Modulo per la presentazione delle osservazioni per i piani/programmi/progetti sottoposti a procedimenti di valutazione ambientale di competenza statale

ID: Codice procedura (ID_VIP/ID_MATTM): 12691

“Progetto di un impianto eolico denominato “Pitigliano” ubicato nei comuni di Pitigliano (GR) e Sorano (GR) costituito da 20 (venti) aerogeneratori di potenza nominale 7,0 MW per un totale di 140,0 MW con relative opere connesse ed infrastrutture indispensabili”

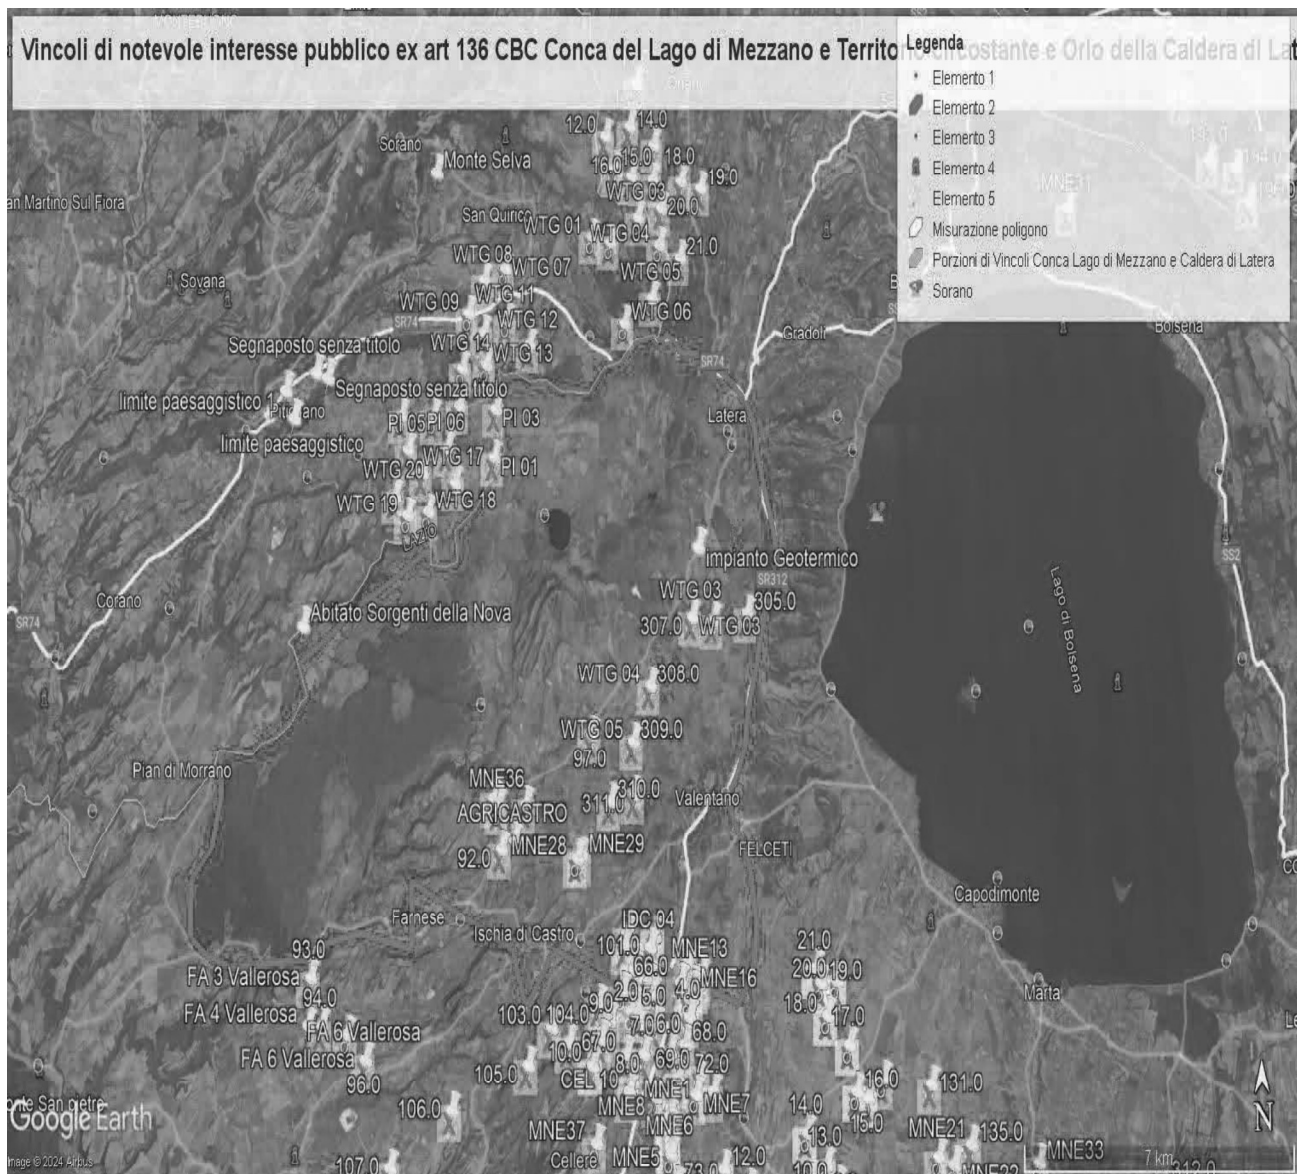
Al contrario si evidenzia che l'impianto eolico industriale citato non solo ricadrebbe con tutti e 20 gli aerogeneratori all'interno delle fasce di rispetto di 3 km di due vincoli paesaggistici di notevole interesse pubblico esistenti nella Regione Lazio e con una parte di essi nel vincolo paesaggistico del Centro abitato di Sorano (GR) quindi in aree non idonee all'installazione di impianti di energia rinnovabile. Addirittura, alcuni aerogeneratori sarebbero ubicati a poche centinaia di metri dai perimetri dei due vincoli paesaggistici laziali ex art 136 del CBC.

Come è illustrato nell'immagine si ribadisce che l'impianto industriale "Pitigliano" ricade completamente all'interno delle fasce di rispetto dei due vincoli di notevole

interesse pubblico e lambisce quelle di un terzo vincolo e quindi come affermato dal Consiglio di Stato nelle sentenze citate, l'impianto è insediato in area non idonea ai sensi dell'art. 20 comma 8 lettera c quater del D.Lgs. n. 199/2021 e ss.mm.ii al contrario di quanto sostiene la proponente.

IMMAGINE n. 3 Impianto eolico industriale "Pitigliano" e distanze aerogeneratori dai Vincolo "Orlo della Caldera di Latera."

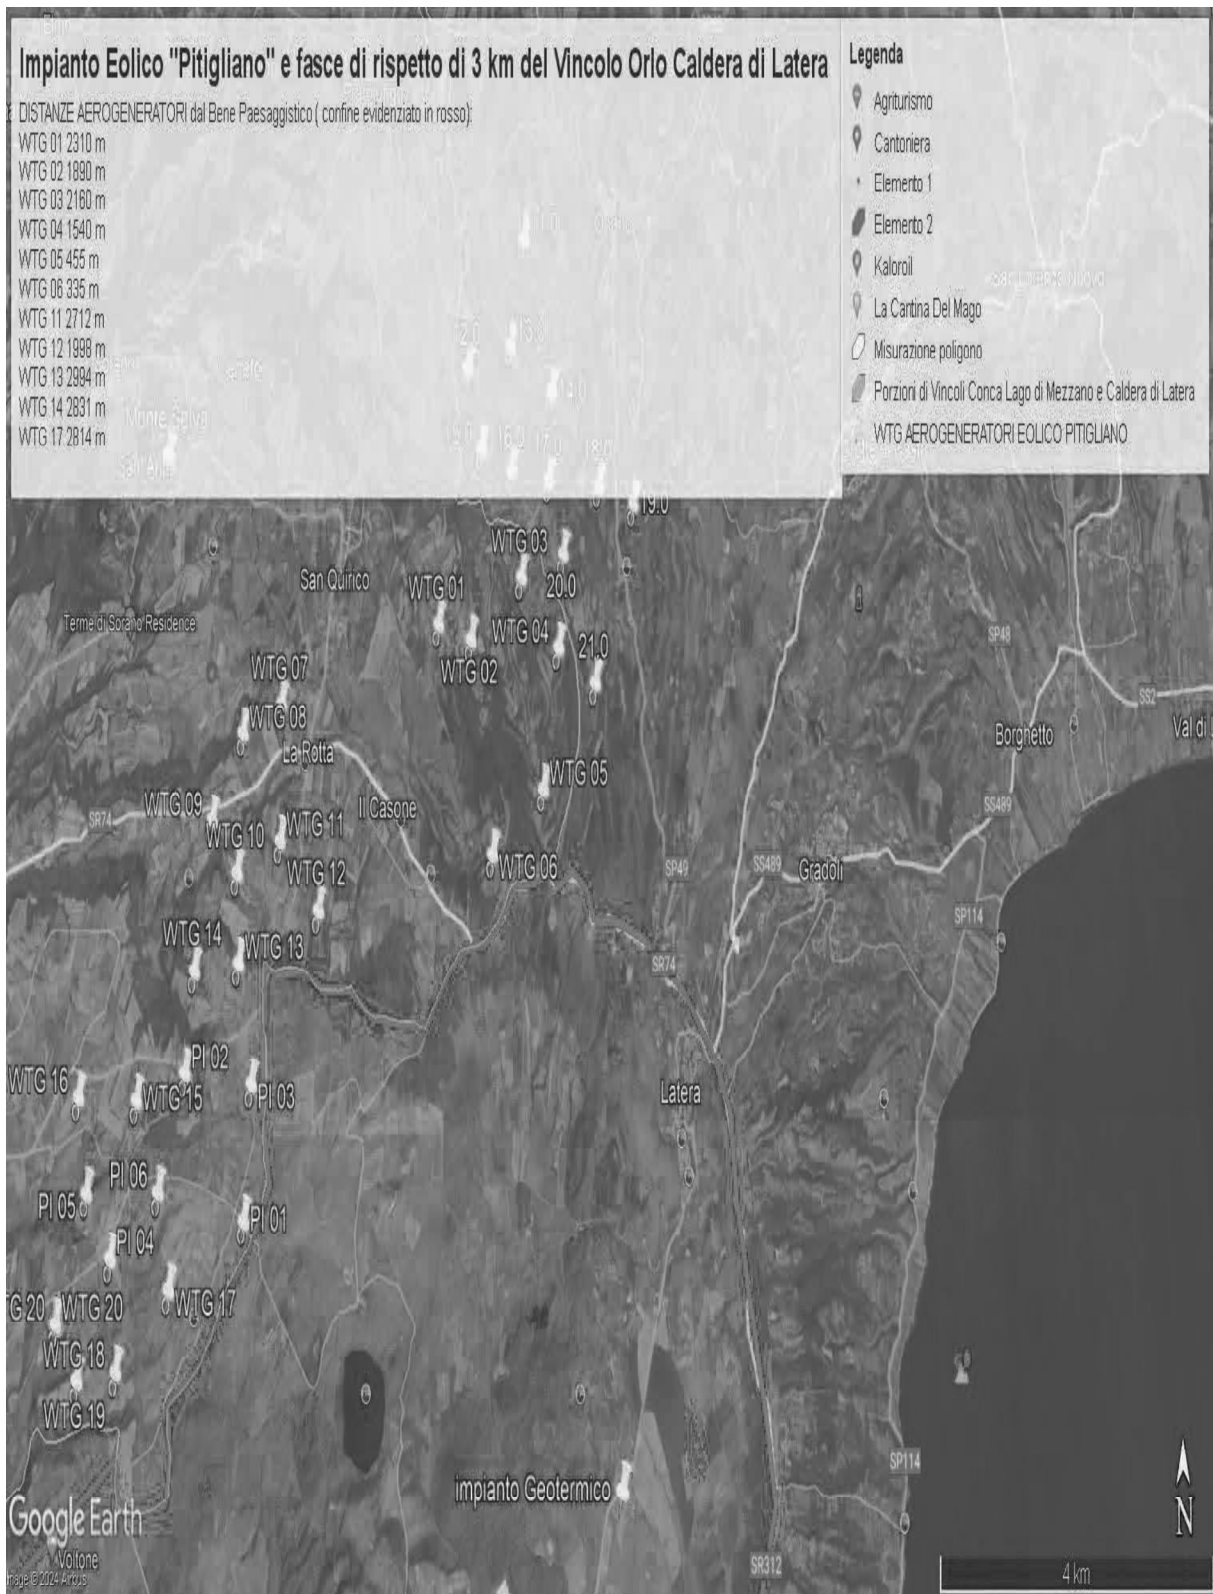
Concludendo, si evidenzia ancora che la proponente non effettuando la procedura prevista dalla Parte III delle Linee Guida nazionali ha ignorato un vincolo paesaggistico di notevole interesse pubblico istituito con un provvedimento del Segretariato regionale del Ministero della Cultura per il Lazio che ha emanato il Decreto di dichiarazione di notevole interesse pubblico n. 22 del 15.02.2024 ai sensi e per gli effetti dell'art. 136, co. 1, lett. c) e d) del decreto legislativo 22 gennaio 2004, n. 42, "Ambito paesaggistico, geologico e geomorfologico dell'orlo della caldera di
